WZP.271.2.2025

Wykonanie otworu poszukiwawczo-rozpoznawczego wód termalnych Błonie GT-1 w Błoniu.

Informacja dla Wykonawców biorących udział w postępowaniu.\wraz ze zmianą treści SWZ.

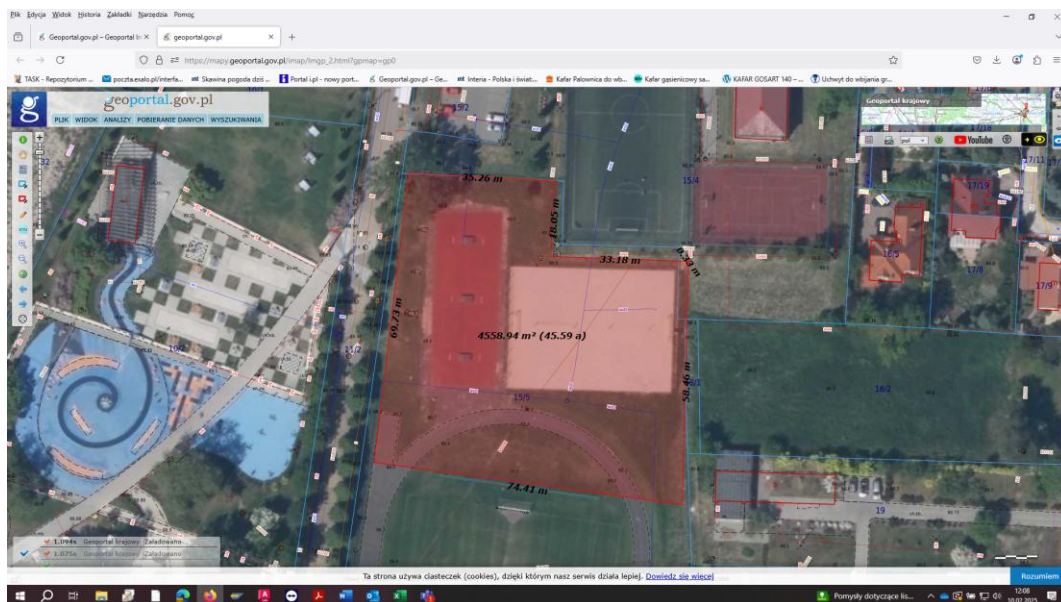
W zał. nr 6 do SWZ wskazany jest „teren drogi dojazdowej”, z wizji terenowej wynika że wjazd na wskazaną drogę ogranicza znak zakaz wjazdu pojazdów powyżej 2,5 tony. W związku z powyższym prosimy o informację czy Zamawiający uzyska i wyrazi zgodę na przejazd samochodów ciężarowych obsługujące wiertnię.

Prosimy o podanie warunków korzystania z powyższej drogi.

Teren drogi dojazdowej jest terenem gminnym, Zamawiający wyrazi zgodę na przejazd samochodów ciężarowych obsługujących wiertnie powyżej masy całkowitej wskazanej w pytaniu. Warunki korzystania z powyższej drogi zostaną podane na etapie wprowadzenie na budowę.
